**Verslag huishoudelijke elektrische installatie op laagspanning en zeer lage spanning****Algemeen:**

Referentie: 007-20260917-03	Datum controle: 17/09/2026
Keurder: 007

Eigenaar: Sabine	EAN-code: 541449206005351618
Adres installatie: Kasteellaan 20, 3500 - Hasselt	Nummer teller(s): 1lgz0570450214
	Distributienetbeheerder installatie: Fluvius
Datum uitvoering installatie: ☒ Vóór 01/10/1981 ☐ Tussen 01/10/1981 en 01/06/2020 ☐ Vanaf 01/06/2020	
Type: ☒ Wooneenheid ☐ Niet-huishoudelijk ☐ PV ☐ Batterij ☐ Laadpaal

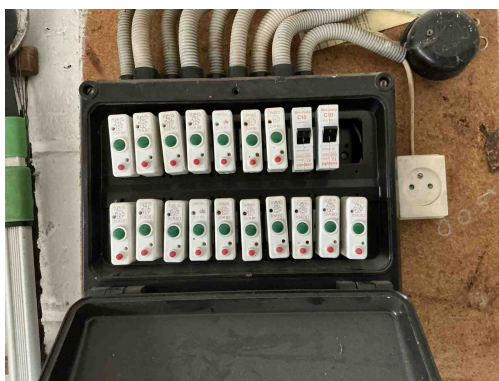
B17 - De voedingsspanning is niet op elk bord vermeld (Boek 1: 3.1.3.3).

Opmerking: Oa elk bord

B18 - Het volgnummer is niet op elk bord vermeld (Boek 1: 3.1.3.3).

Opmerking: Oa elk bord

D24 - De differentieelstroombeschermingsinrichtingen die worden geplaatst in huishoudelijke installaties dienen tenminste van het type A te zijn (Boek 1: 5.3.5.3).

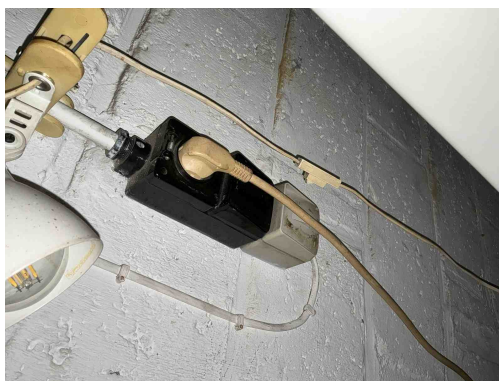
B26 - Het elektrisch bord kon niet gedemonteerd worden (Boek 1: 5.3.5.1).
Opmerking: Oa wegens vastzittende penautomaten

B30 - De houder van de beveiliging in een huishoudelijke ruimte is niet voorzien van aangepaste kalibreerelementen (Boek1: 5.3.5.5).

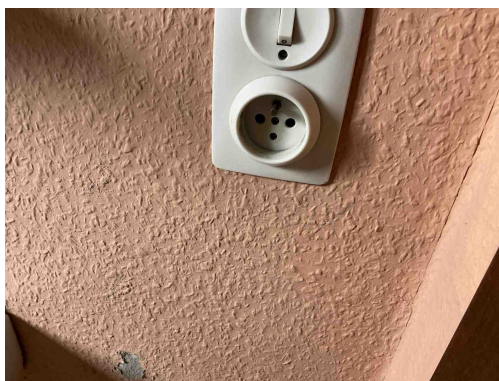
T11 - De contactdozen waarvan de toegekende stroomsterkte maximaal 16A en de toegekende spanning maximaal 250V bedraagt en niet bedoeld zijn voor de voeding van een of meerdere verbruikstoestellen voor een specifiek doel en niet geplaatst zijn in of op schakel- en verdeelborden, beschikken niet of IPXX-D (incl. gemeenschappelijke delen residentieel geheel) (Boek 1: 4.2.2.3/5.3.5.2).
Opmerking: Oa badkamer , hal

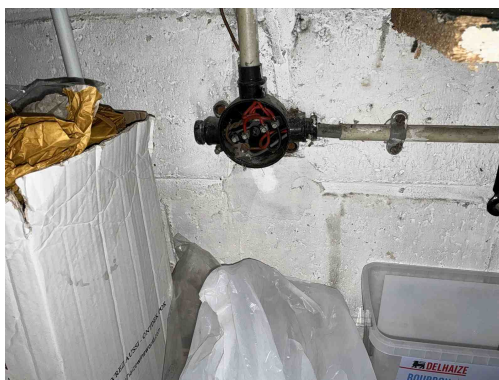
T11 - De contactdozen waarvan de toegekende stroomsterkte maximaal 16A en de toegekende spanning maximaal 250V bedraagt en niet bedoeld zijn voor de voeding van een of meerdere verbruikstoestellen voor een specifiek doel en niet geplaatst zijn in of op schakel- en verdeelborden, beschikken niet of IPXX-D (incl. gemeenschappelijke delen residentieel geheel) (Boek 1: 4.2.2.3/5.3.5.2).

Opmerking: Oa badkamer , hal

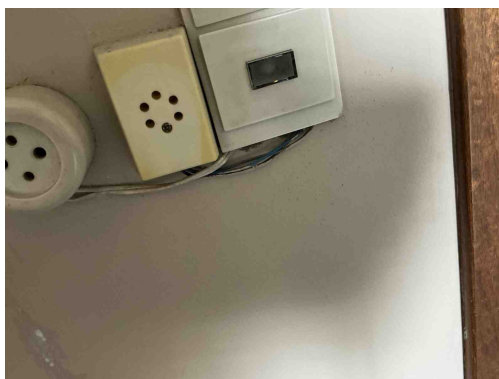
C21 - Het gebruik van geleiders van het type VOB, zonder bijkomende afscherming is niet toegestaan (Boek 1: 5.2.9.6).

Opmerking: Oa hal, garage

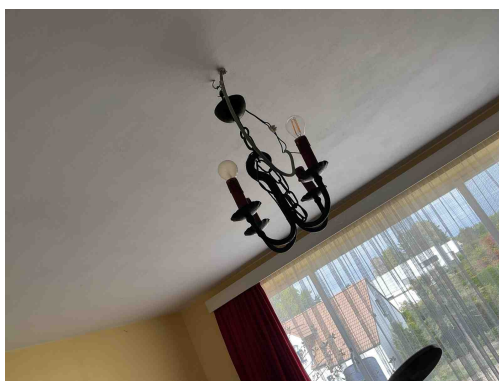
C21 - Het gebruik van geleiders van het type VOB, zonder bijkomende afscherming is niet toegestaan (Boek 1: 5.2.9.6).
Opmerking: Oa hal, garage

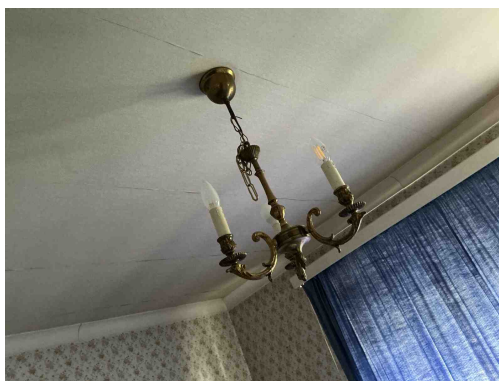
Klasse 0 toestellen
Opmerking: Oa bijna hele woning

Verlichting dient degelijk bevestigd te worden
Opmerking: Oa slaapkamer

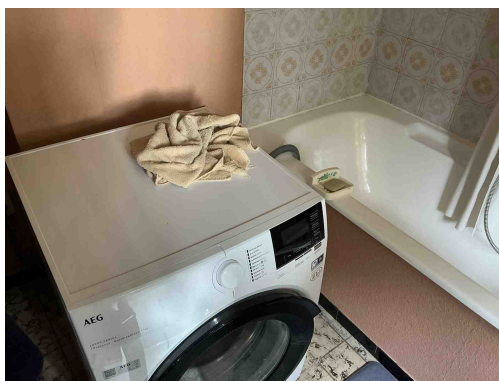
Klasse 0 toestellen

Opmerking: Oa bijna hele woning

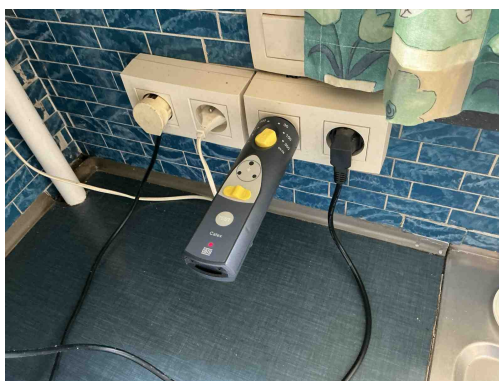
Volume 2 badkamer

Opmerking: Oa badkamer wasmachien

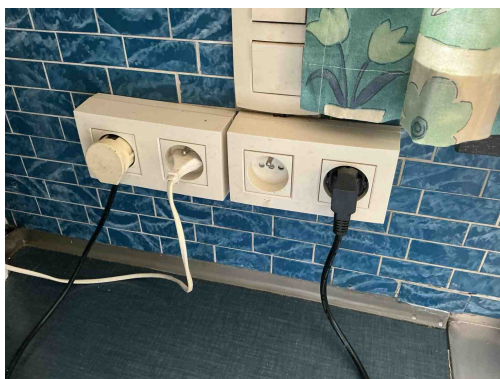
A16 - Er is geen continuïteit van de beschermingsgeleider van de contactdoos (Boek 1: 5.4.3.4).

Opmerking: Oa keuken

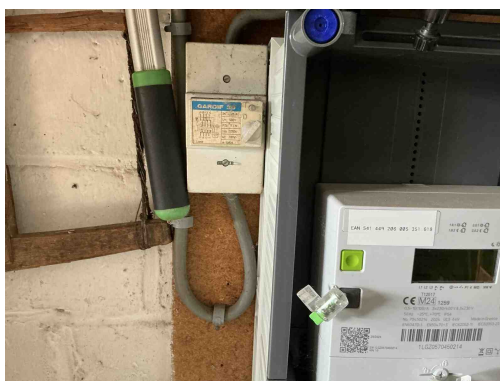
A16 - Er is geen continuïteit van de beschermingsgeleider van de contactdoos (Boek 1: 5.4.3.4).
Opmerking: Oa keuken
